监 理 通 知 单

工程名称: 山东东方新材料有限公司 4MW 屋顶分布式光伏电站项目

编号: 002

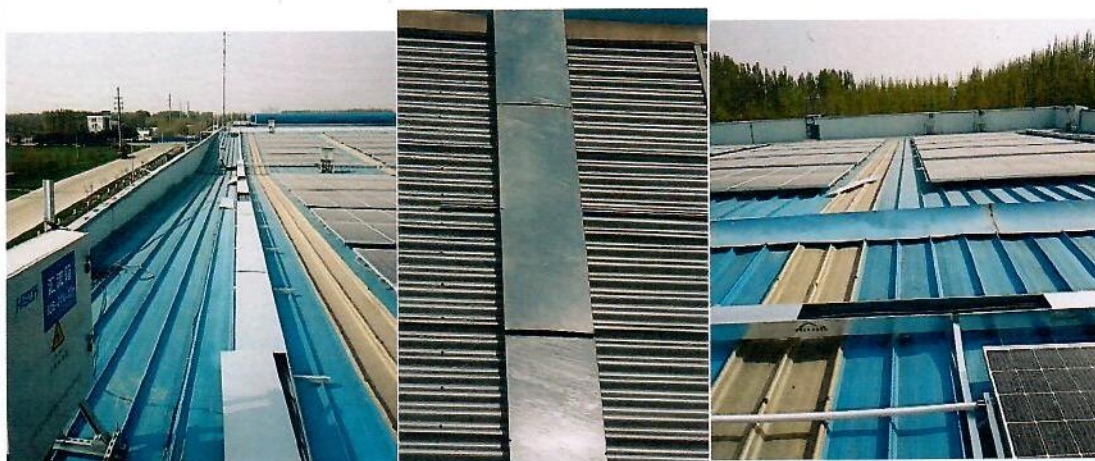
3. 存在问题事项：屋面桥架盖板漏盖或变形或生锈

- 整改要求：
1. 清理屋顶多余材料，清理现场垃圾，清理预制舱内垃圾。
 2. 对生锈的螺丝螺母，一律无条件拆除更换为不锈钢的合格品。
 3. 全面检查桥架盖板，对变形的生锈的一律更换为完整合格品，漏盖的补盖齐全。
 4. 全面检查桥架固定方式，采取加强措施，必须杜绝大风天或极端天气出现桥架盖板被吹飞
 5. 全面整体检查现场，所有上述部位的直流线缆必须全部彻底防护到位，不得存在桥架金属棱角直接与线缆接触。
 6. 所有拖地接头必须避免拖地；松散线管必须固定整齐。
 7. 全面检查所有的接地扁铁焊接部位，焊接后未刷防腐漆的部位除锈后进行补刷。
 8. 所有桥架洞口必须封堵防火泥。
